Parecer da Comissão de Avaliação sobre a Conformidade Ambiental do Projeto de Execução

Linha Elétrica do Parque Eólico do Cruzeiro à Subestação Coletora de Concavada, a 220 kV

(RECAPE-AIA3731)

Figura 4. Afetação de áreas da REN de Ponte de Sor por elementos do projeto.
(Fonte: Figura 5.15 do RB)

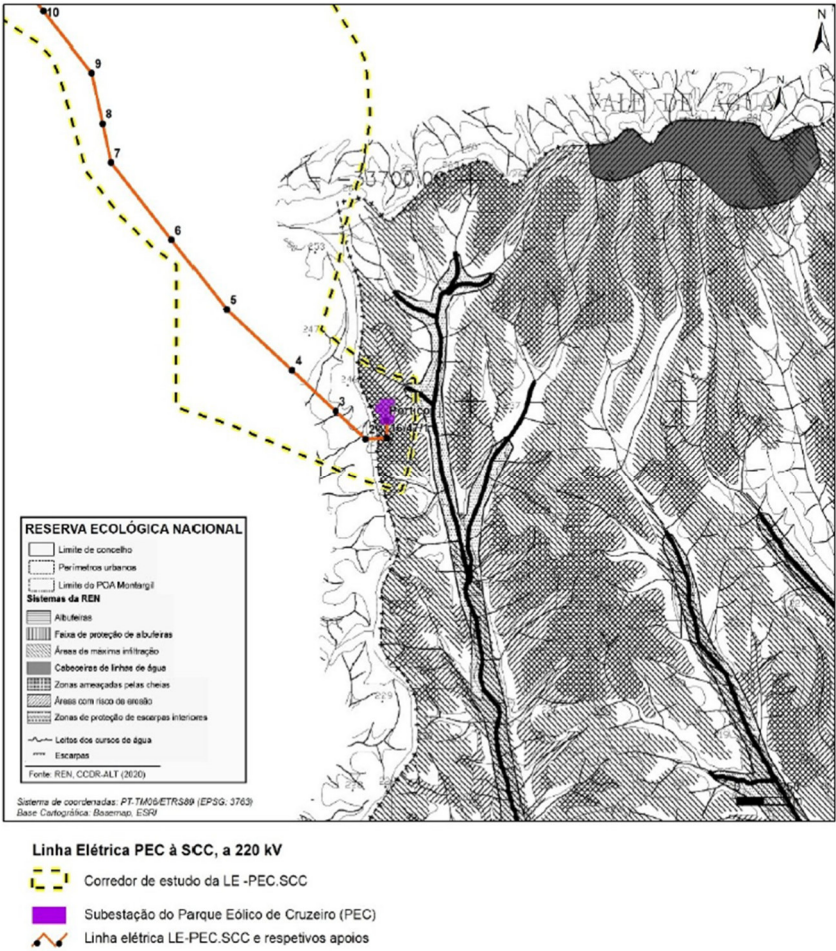
5. Contabilização das áreas afetadas por cada componente do projeto em cada tipologia da REN do concelho de Ponte de Sor.

O RB refere que no concelho de Ponte de Sor, o projeto se localiza em áreas REN das classes “Áreas de elevado risco de erosão hídrica do solo” e “Áreas estratégicas de infiltração e de proteção e recarga de aquíferos” (**Erro! A origem da referência não foi encontrada.**). Na Tabela 4 apresentam-se as áreas
